# Ersättning av HZL 03 med talmodul 5150/500

## Blockschema

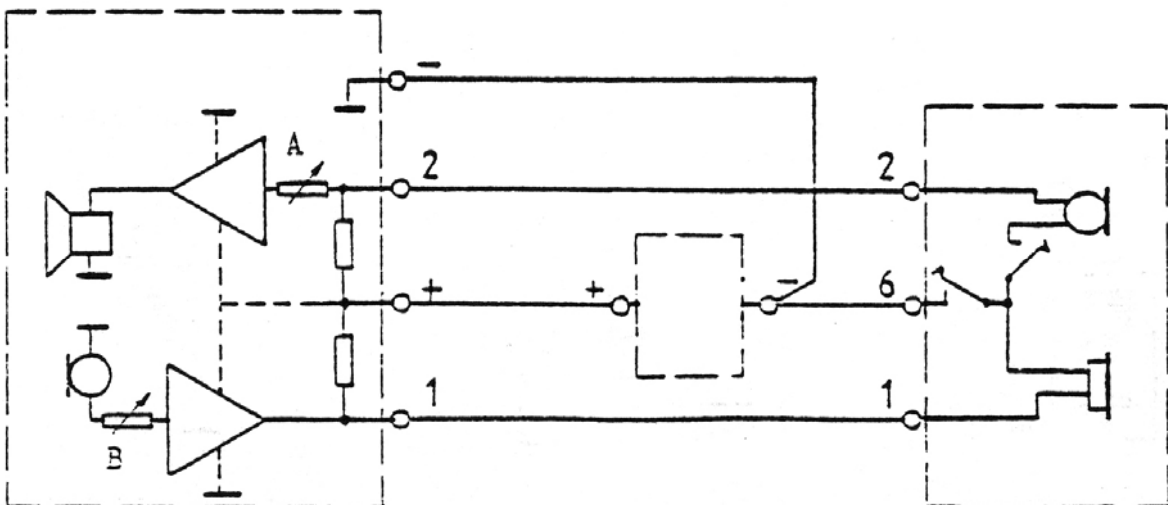
Vid byte av talmodul måste ledningsnätet mellan nätaggregat HZL 03 kompletteras med en tråd enligt scheman på sid 2.

Befintlig ledning på anslutning + i HZL 03 kopplas till + på talmodul 5150/500.

Ledning på anslutning 2 kopplas till anslutning 2 i talmodul 5150/500 och ledning på anslutning 3 kopplas till anslutning 1 på 5150/500.

Den nya ledningen ansluts på – på talmodul 5150/500.

## Modifiering av existerande installation

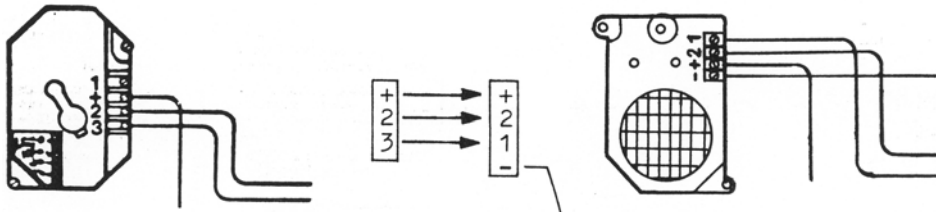
Koppla enligt schema

Extra tråd ansluts till – på nätaggregatet.

Lossa M och L och förbind dom med varandra utan för nätaggregatet.
